DODATOK Č. 3

k zmluve o dielo č. POO-SNN-STA-0001 na predmet projektu
„Dostavba a rekonštrukcia lôžkovej časti NsP Spišská Nová Ves, a.s.“
(„Dodatok č. 3“)

ZMENOVÝ LIST	
Číslo zmenového konania:	10A/2024
Dátum zahájenia konania:	9/12/2024

Pokyn na stavbu 016 - Príloha č.1 | Úprava dažďovej kanalizácie v mieste kyslíkovej stanice

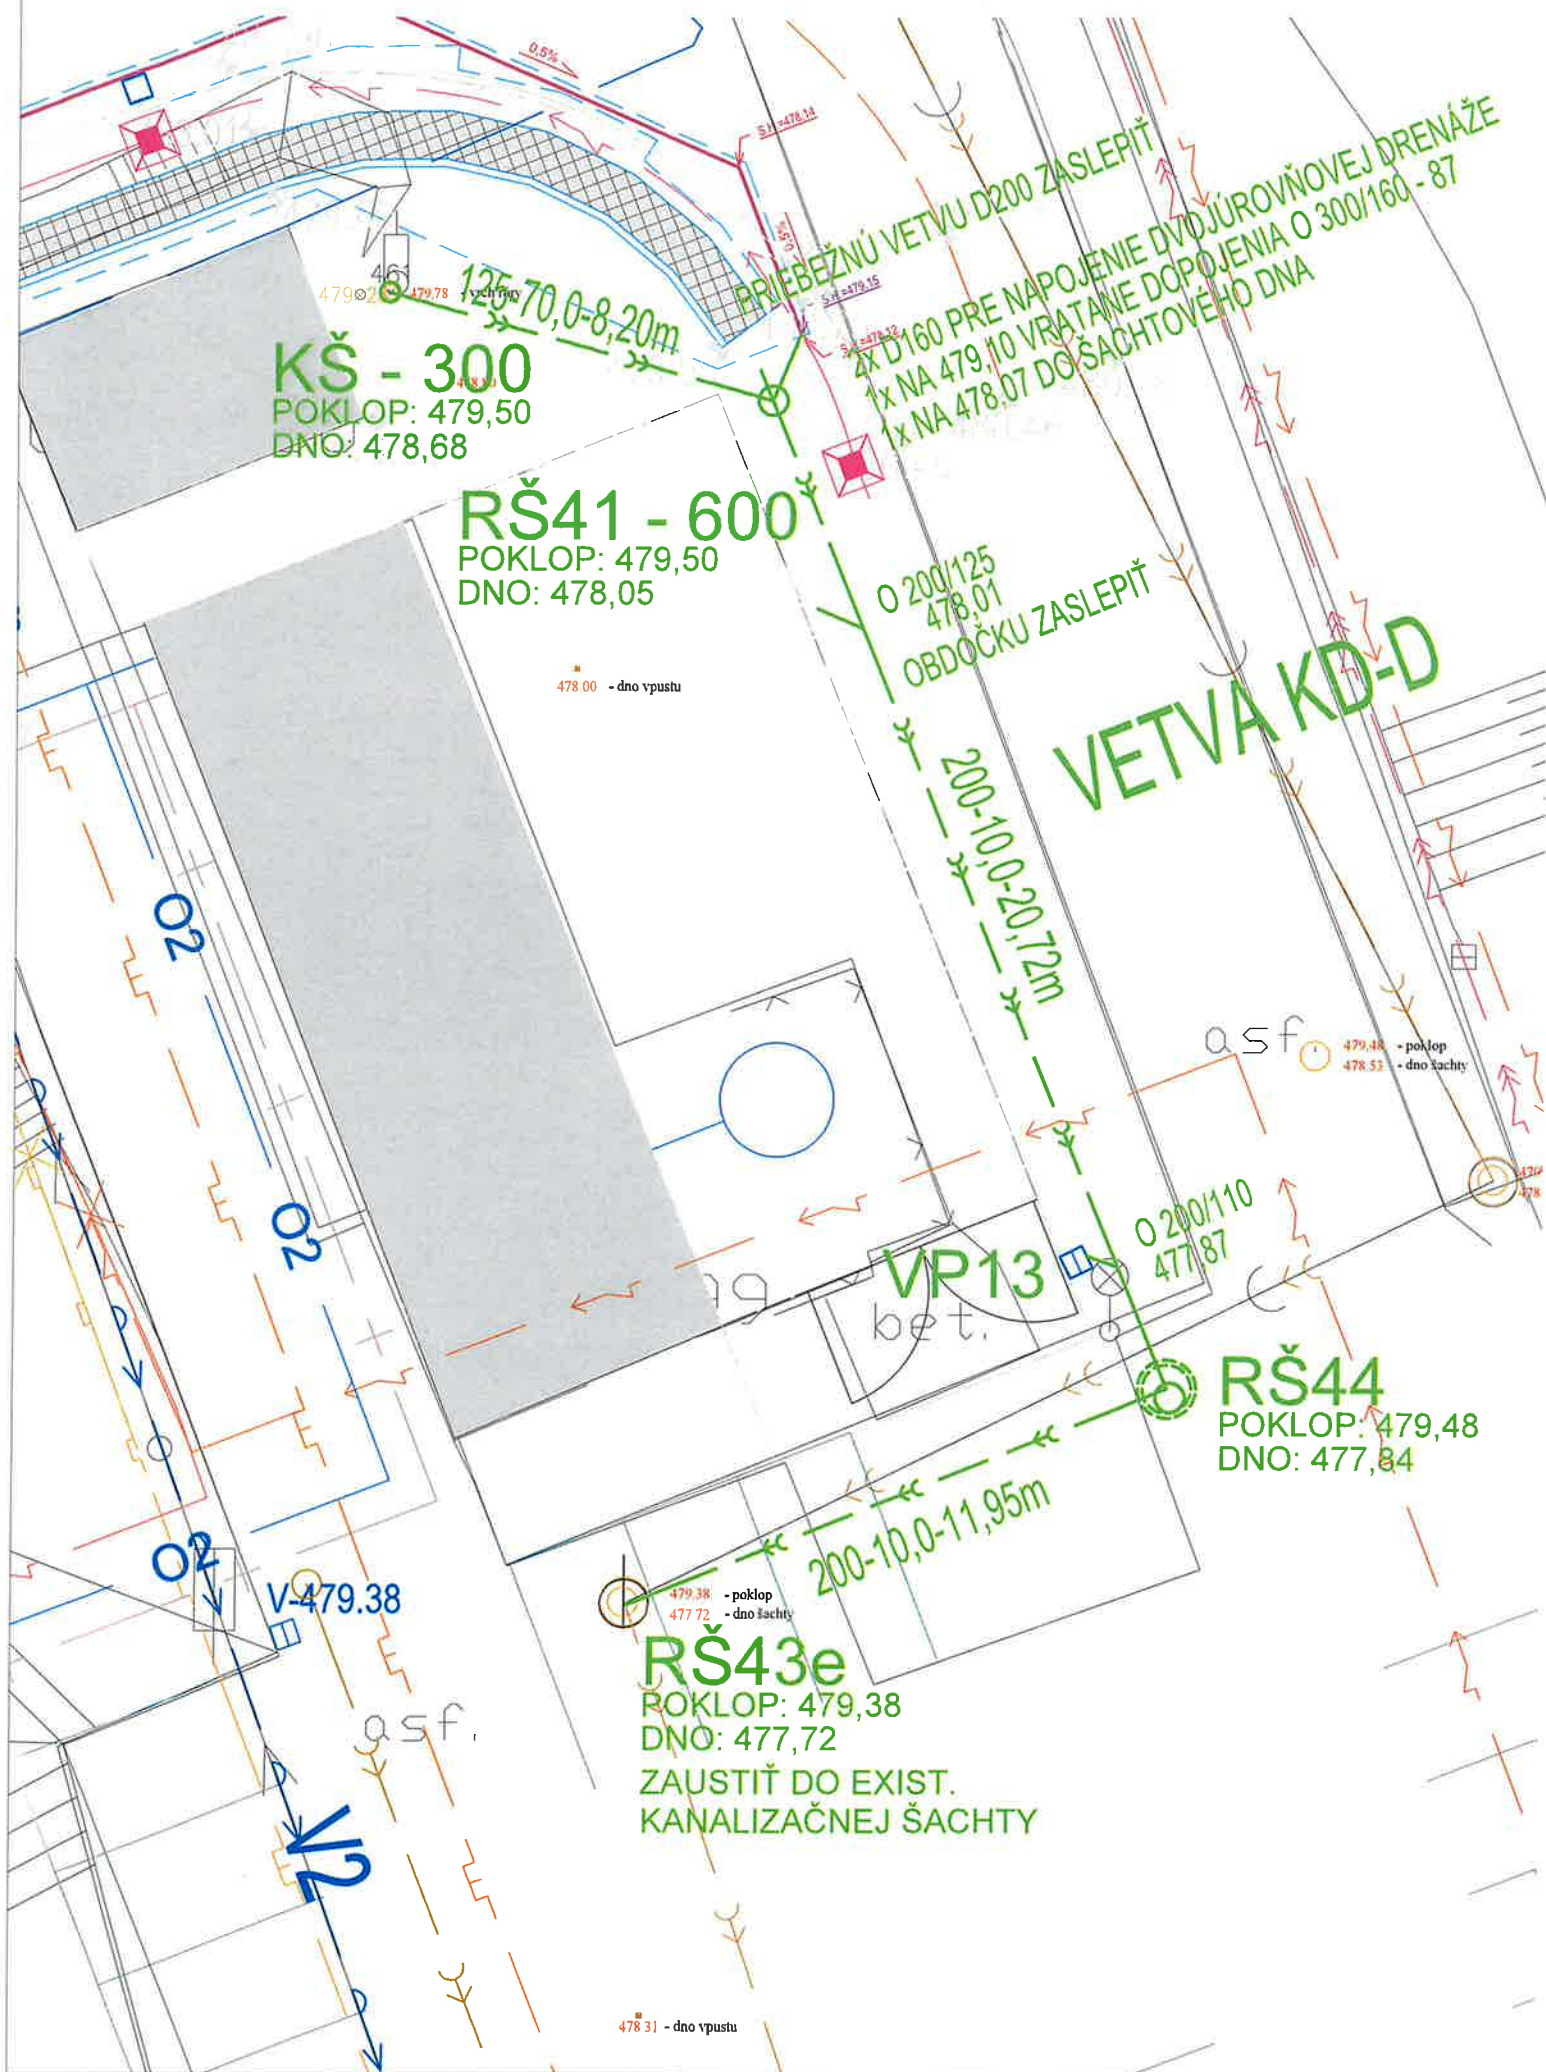
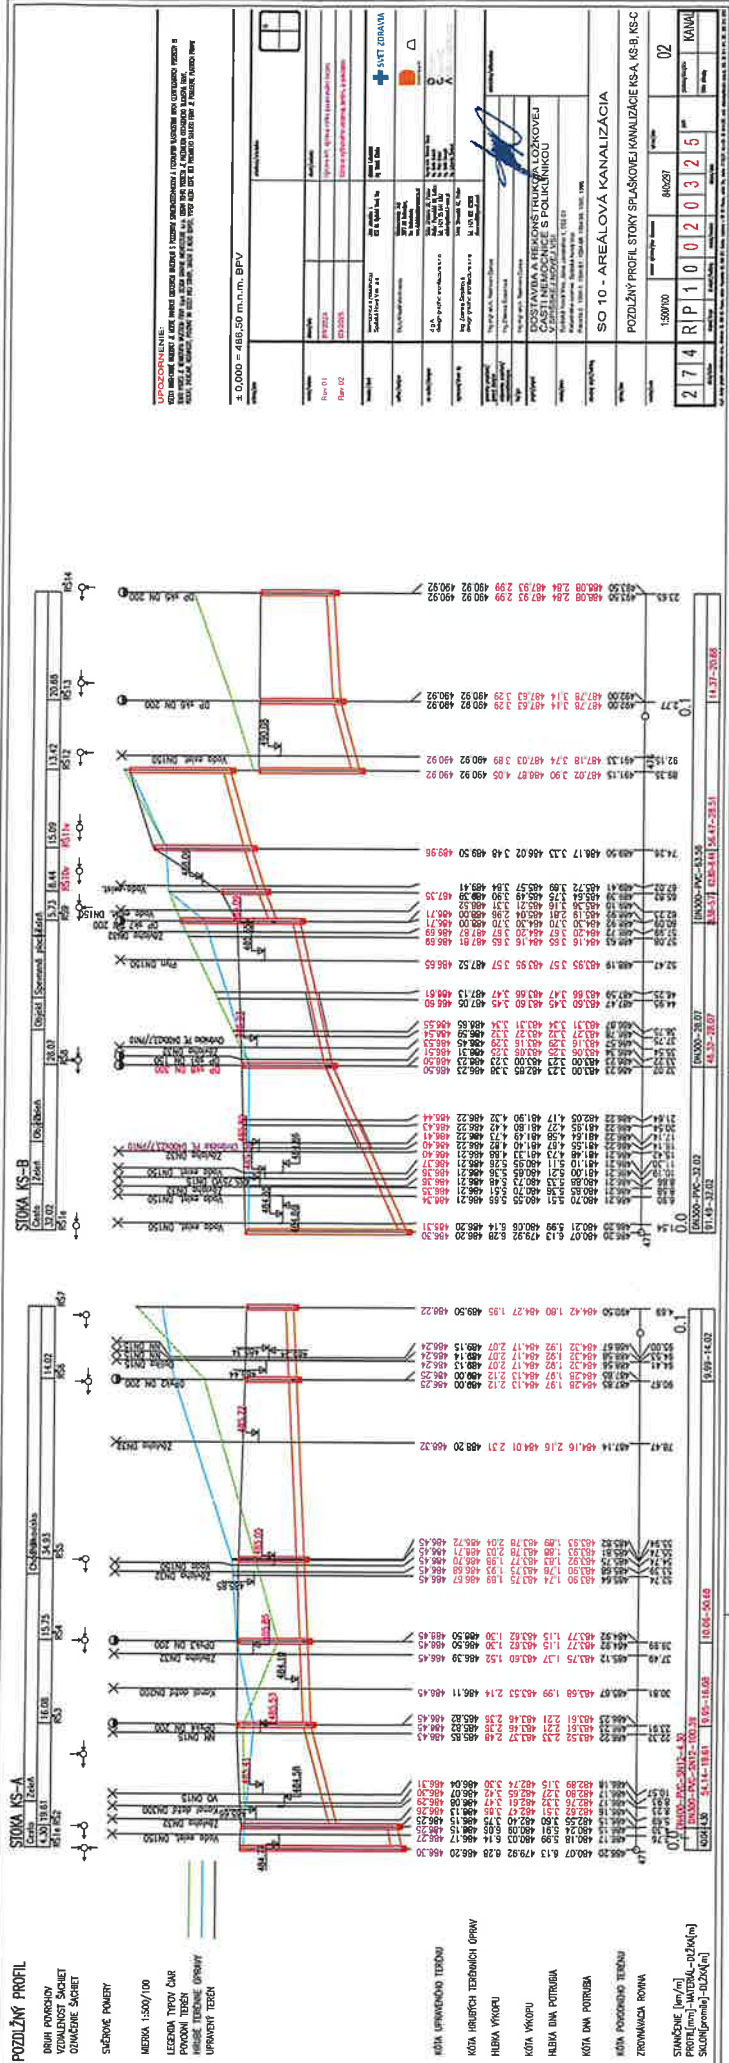
ÚPRAVA dažďovej kanalizácie v mieste kyslíkovej stanice (SO 10)

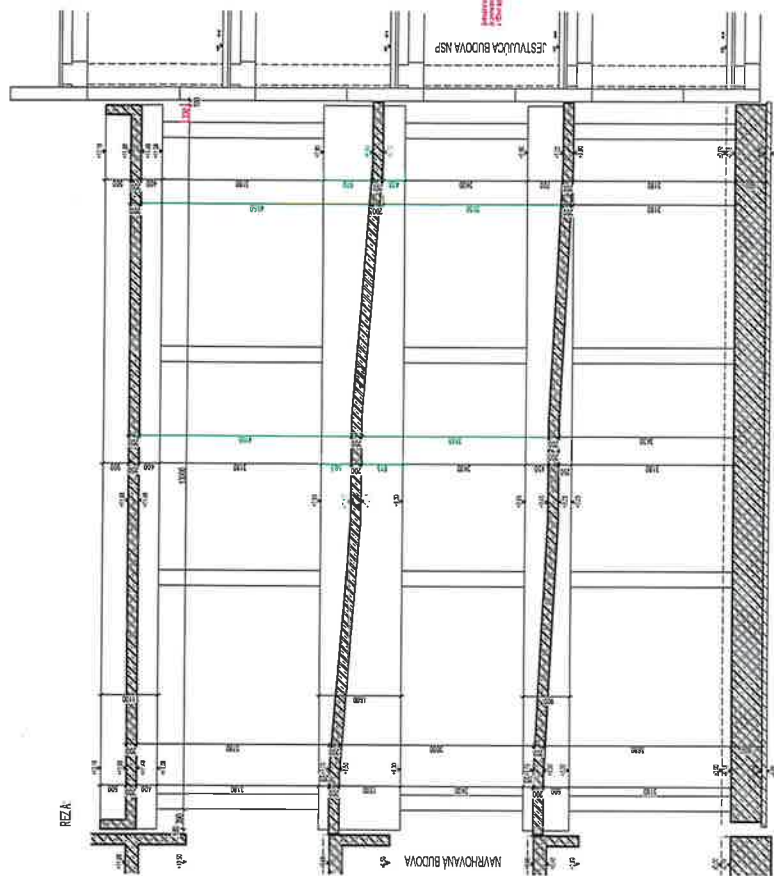
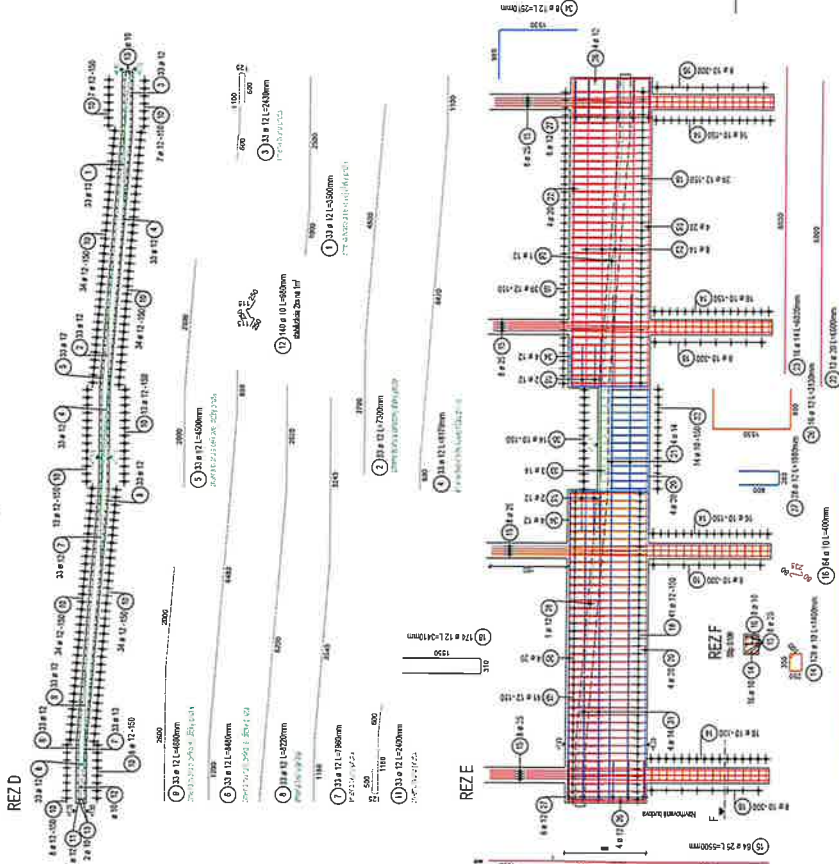
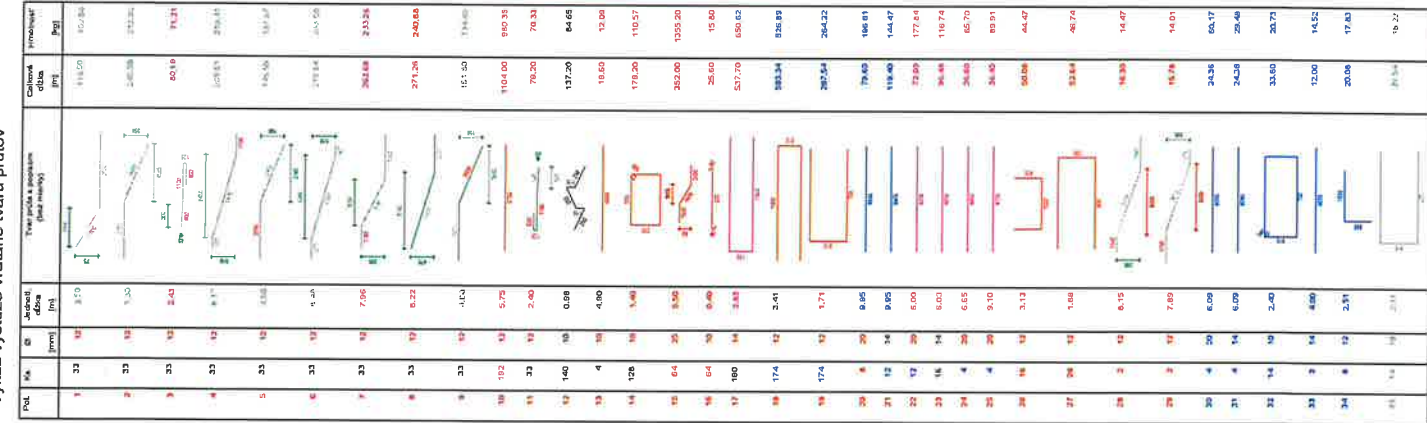
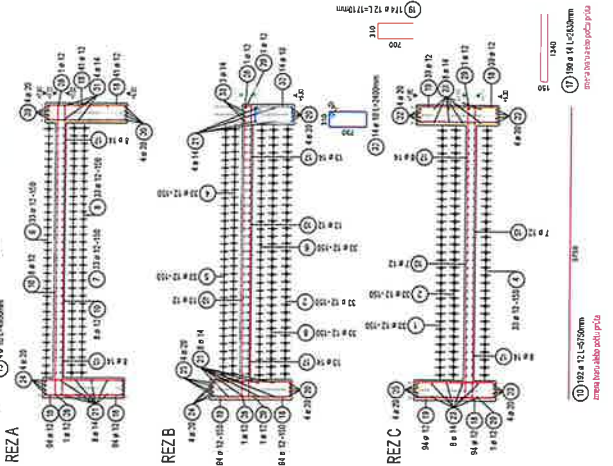
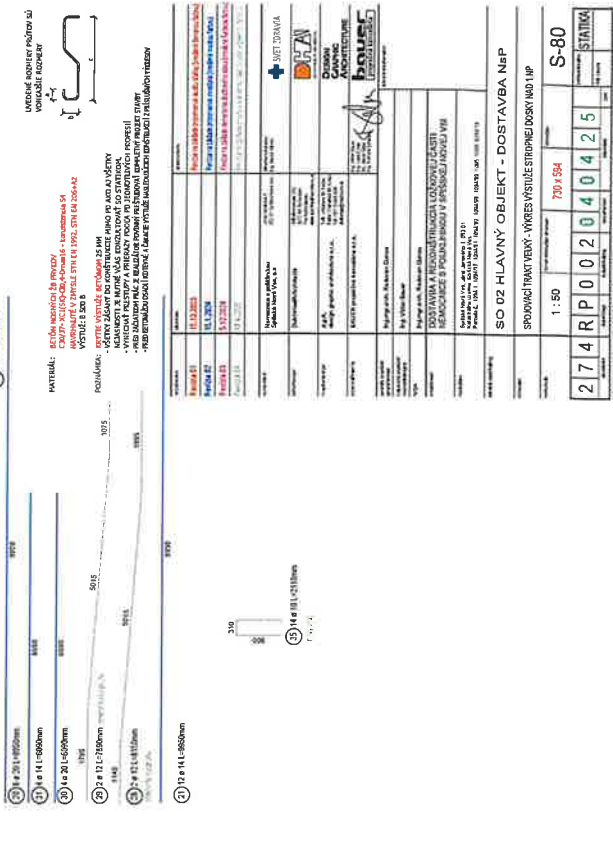
V dôsledku budúcich prevádzkových väzieb navrhovaného objektu SO 02 na existujúci objekt NsP v úrovni 2.NP je na základe požiadavky navrhnutá úprava zmenšenia sklonu rampy v spojovacom krčku, kde došlo k úprave sklonu rampy z pôvodných 12,0% na navrhovaných 7,7%. Zvyšná časť výškového rozdielu medzi podlahou 2.NP v objekte NsP na kóte +6,565 a upravenou výškou „nižšej“ medzipodesty na spojovacom krčku v kontakte s NsP na kóte +7,030 bude vyriešený zhotovením samostatnej nábehovej rampy v priestoroch NsP.

Predmetné zmeny sú zohľadnené v PD časť statika vo výkrese tvaru (SO-02_RP_STA_77) a výkrese výstuže (SO-02_RP_STA_80).

Popis dopadu na projektovú dokumentáciu:

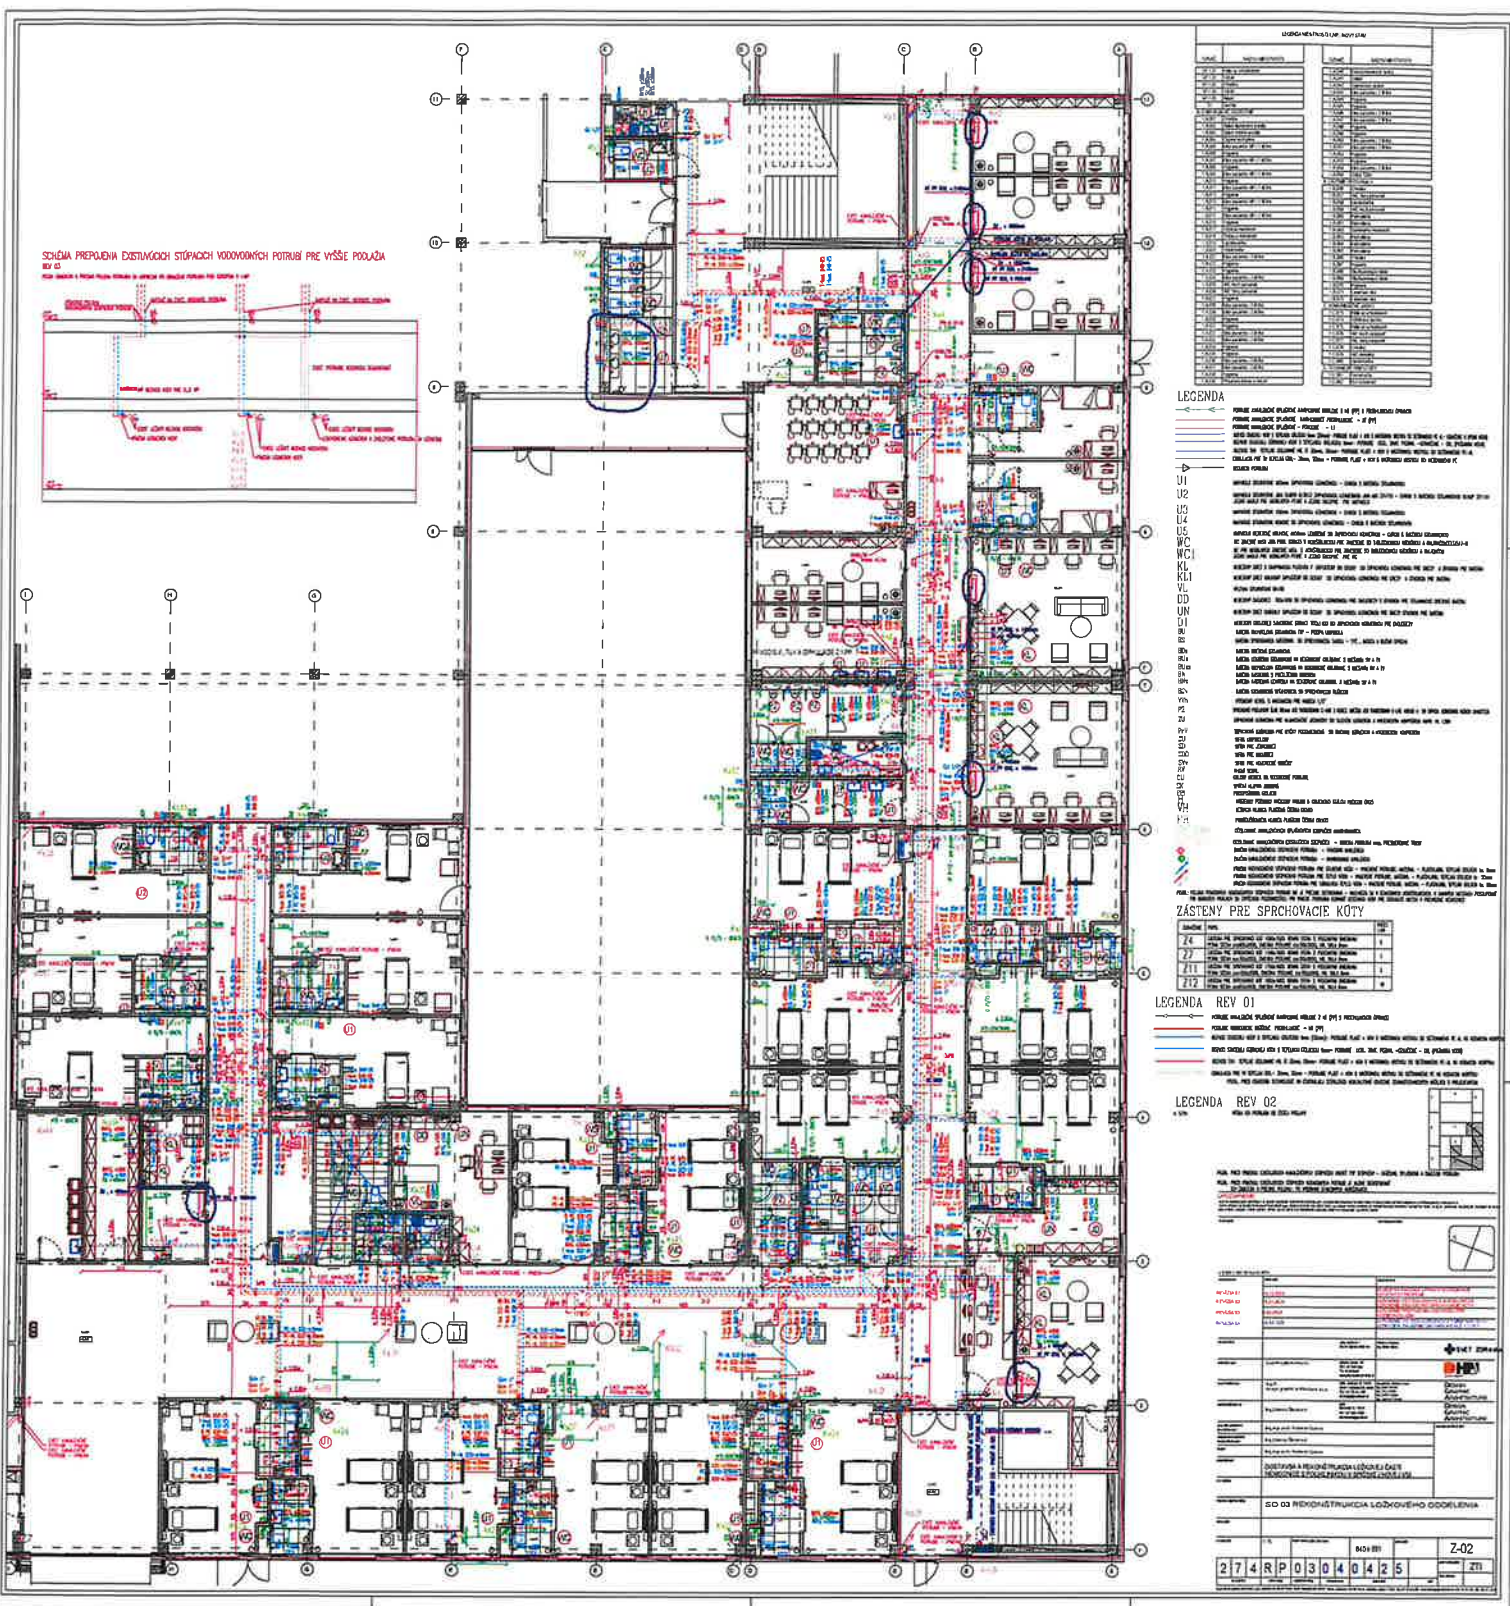
SO-10_RP_KAN_01_SITUACIA_rev02 (.pdf,.dwg)

SO-10_RP_KAN_03_PP DAZDOVY_rev02 (.pdf,.dwg)
